Protokoll

Samråd om SKB:s platsundersökningar med SKI och SSI, möte nr 10

Tid: 2006-09-07, kl 9.00 – 15.00

Figur 1. Befintliga och planerade kärnborrhål i Forsmark, juni 2006.

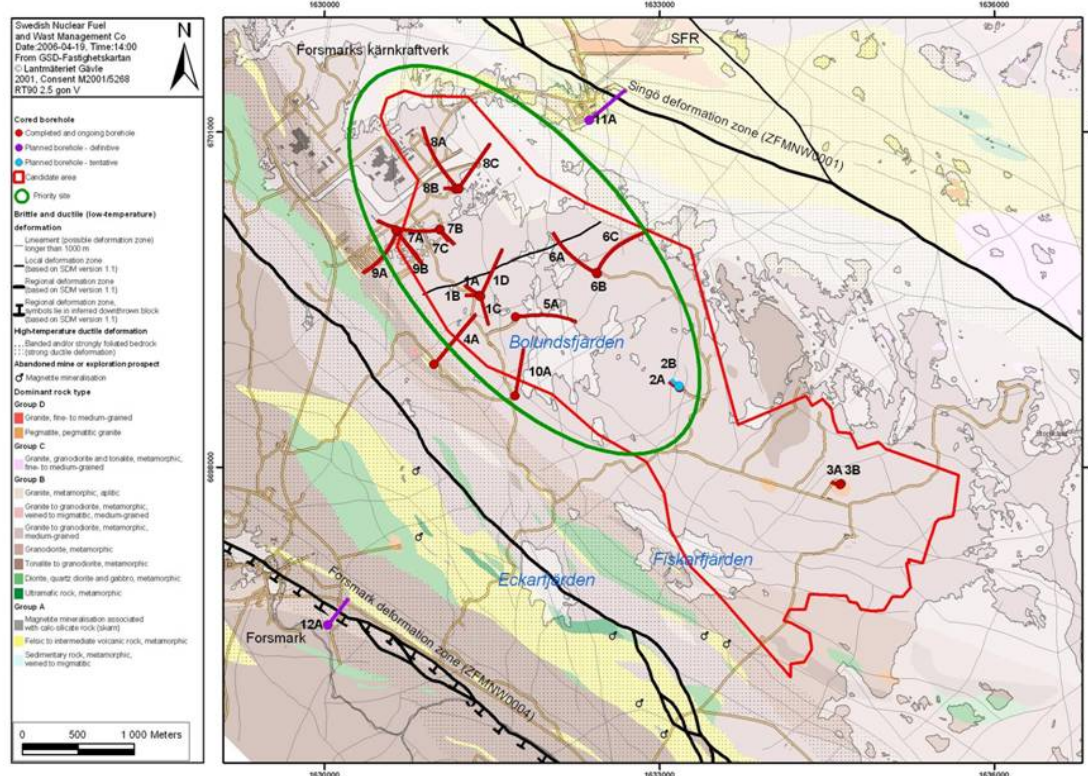
Det aktuella läget för Forsmark är att alla borrhål i linsen kommer att vara avslutade till datafrys 2.2. Det som då återstår är borrhål av randzoner. KFM11 beräknas passera Singöförkastningen på ca 500 meters djup. KFM12A borrar för att undersöka Forsmarkszonen. Till detta kommer KFM02B för mätning av bergspänningar och kemiprovtagning (se figur 1 nedan).

KFM08C är ett lutande hål med 950 meters borrhålslängd som går ut under havet (se figur 1). Det finns några få vattenförande sprickor, men sett som helhet är det ett av de tätaste hålen som borrats.

Figur 2. Nuläge och preliminära planer för kärnborrhål inom delområde Laxemar.

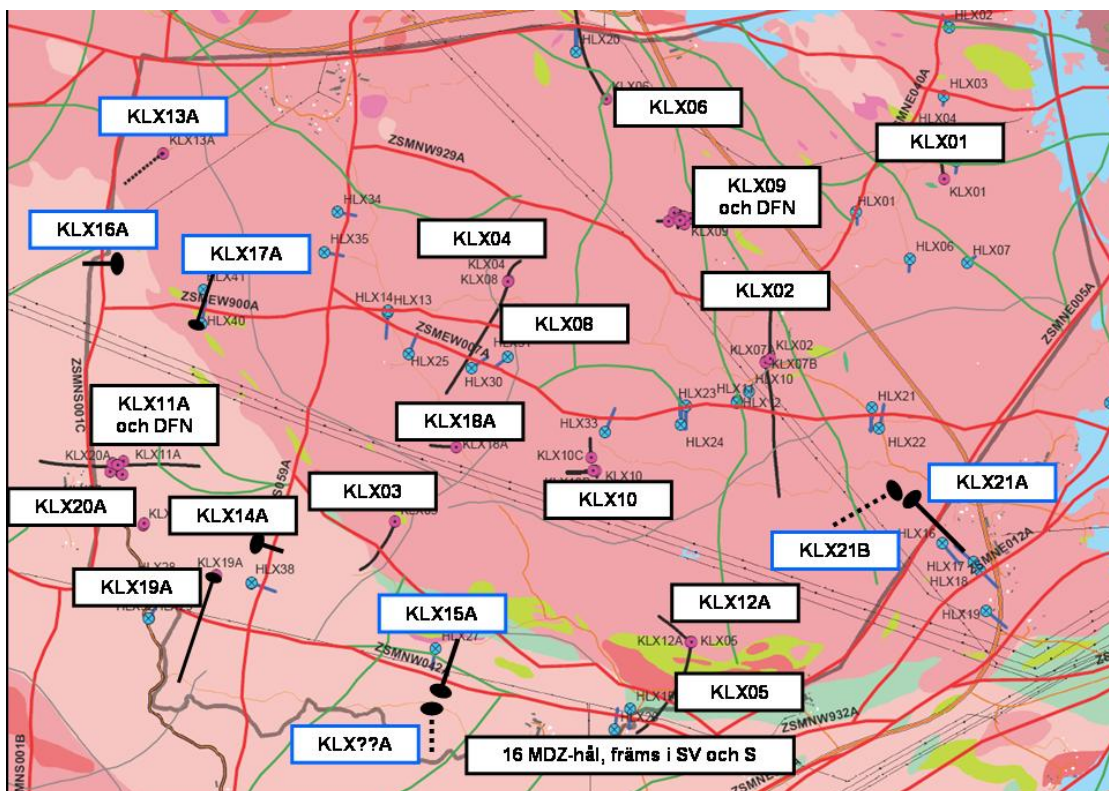
Kärnborrhålen KLX01 och KLX02 fanns redan innan platsundersökningen inleddes (se figur 2 nedan). Dessa kompletterades med KLX03 och KLX04 för att ge en mer heltäckande bild av området. Även vissa data från KLX05 och KLX06 ingick i underlaget till den inledande platsundersökningen. Utvärderingen efter den inledande platsundersökningen ledde till en fokusering till området söder om zonen EW007.

Motiv för fokuseringen till den södra delen av Laxemarområdet är den skillnad i hydrauliska egenskaper som uppvisats i borrhål i norr (KLX02 och KLX04) respektive söder (KLX03 och KLX05). I söder finns också färre vattenförande deformationszoner. KLX10 visar på bra berg på förvarsdjup med sprickigt ytligt berg. Hela KLX18 är relativt sprickigt och vattenförande. I sydväst visar KLX11A på låg sprickfrekvens och låg vattenföring i hela borrhålet. Pågående borrhning av KLX19A syftar till att undersöka bergmassan i sydväst och deformationszonen NW042. KLX15 i söder riktas mot norr för verifiering av resultat från KLX19. I sydost planeras borrhning av KLX21B för undersökning av bergmassan och eventuell KLX21A för undersökning av Äspö skjuvzon
